Determinazione del Dirigente del Servizio Urbanistica

Prot. n.54/29248/2010

OGGETTO: COMUNE DI FIORANO CANAVESE – PROGETTO PRELIMINARE DI REVISIONE DEL P.R.G.C. – DELIBERAZIONE C.C. N. 2 DEL 02/02/20010 - OSSERVAZIONI.

ALLEGATO 1

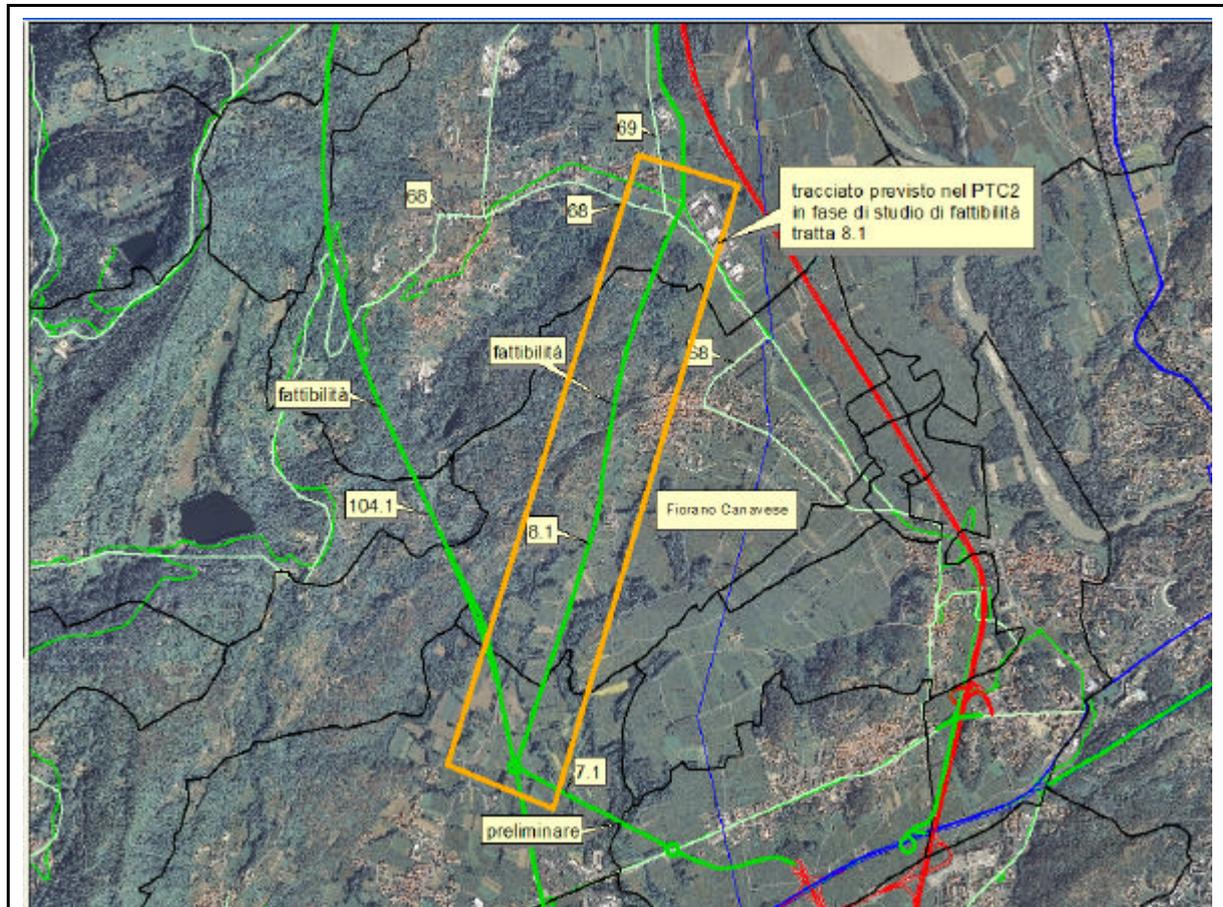
?? Viabilità - Variante alla SP69 di Quincinetto sul territorio di Fiorano Canavese

Il PTC vigente prevede sul territorio di Fiorano Canavese una variante alla *SP n.69* di Quincinetto pensata come alternativa alla *SSP n.26*, che dalla *SSP n.565* e *SP n.222* in territorio di Colletterto Giacosa e Lorzanzè tenda a Lessolo, Baio Dora ed oltre, restando in territorio non esondabile.

In merito alle previsioni viabilistiche della "*Variante al Piano Territoriale di Coordinamento Provinciale*", contrariamente a quanto fatto rilevare nella documentazione presentata (in particolare nel RA viene evidenziato che "*la Variante al PTC in progetto non prevede più tale arteria*" in riferimento al tratto nel Comune di Fiorano Canavese), si evidenzia che **tra i progetti di viabilità della Variante al PTC** è previsto nella Tavola 4.3, come studio di

fattibilità, il progetto n.8, Collegamento Pedemontana - SP n.69, nell'ambito della variante SSP n.26.

(Vedi Allegato)
